Expertise zur derzeitigen Querungssituation an der Bundesstraße B 96 / Abzweig Seilershof

Gemeinsame Stellungnahme
des Fachverbandes Fußver-
kehr Deutschland / FUSS
e.V.- Brandenburg und des
Vereines Umweltbahnhof
Dannenwalde UBD e.V.

Stand: 06. Mai 2020

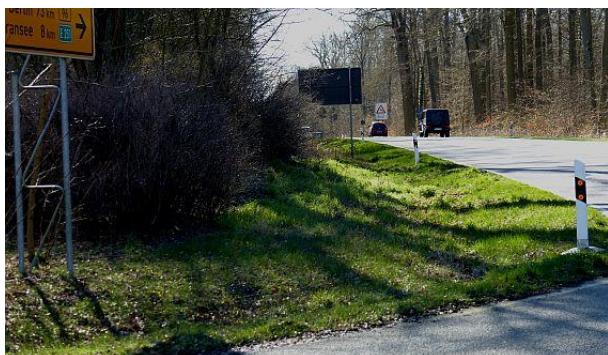
(7) Sichtbeziehungen müssen ermöglicht werden!

Der Radweg Berlin Kopenhagen und weitere regionale Rad- und Wanderwege [siehe Einleitung] stoßen aus östlicher Richtung (Wentow) am gegenüberliegenden Abzweig Seilershof ziemlich unvermittelt auf die frequentierte Bundesstraße B 96. Eine insgesamt unangenehme und sogar gefährliche Situation, insbesondere, wenn man dort als Familie mit radfahrenden Kindern ankommt oder als Radlergruppe.

Selbst wenn man vom Rad absteigt und sich direkt auf die Haltlinie (Zeichen 294) stellt, ist die Sichtweite nicht ausreichend.

Die Sichtbeziehung in Richtung Norden (Dannenwalde) ist etwas besser, aber für eine sichere Querung ebenso unzureichend. Hinzu kommt, dass mitunter über eine längere Zeitspanne keine gleichzeitigen Fahrzeug-Lücken aus beiden Richtungen entstehen, die für eine Querung der Fahrbahn z.B. mit Kindern ausreichend ist.

Es ist keine Aufstellfläche vorhanden, von der aus der Kraftfahrzeugverkehr zu beobachten wäre. Der nahende Verkehr aus südlicher Richtung (Gransee) ist aufgrund der Kurvenlage nur durch Betreten oder Befahren der Fahrspur erkennbar und die Sichtbeziehungen der Verkehrsteilnehmer werden durch den Waldbewuchs behindert.

Der Bewuchs auf der östlichen Seite der B 96 muss soweit entfernt werden, dass Kraftfahrende Querungswillige sehen und Radfahrende und Zu-Fuß-Gehende den Verkehrsfluss aus Richtung Gransee einschätzen können.
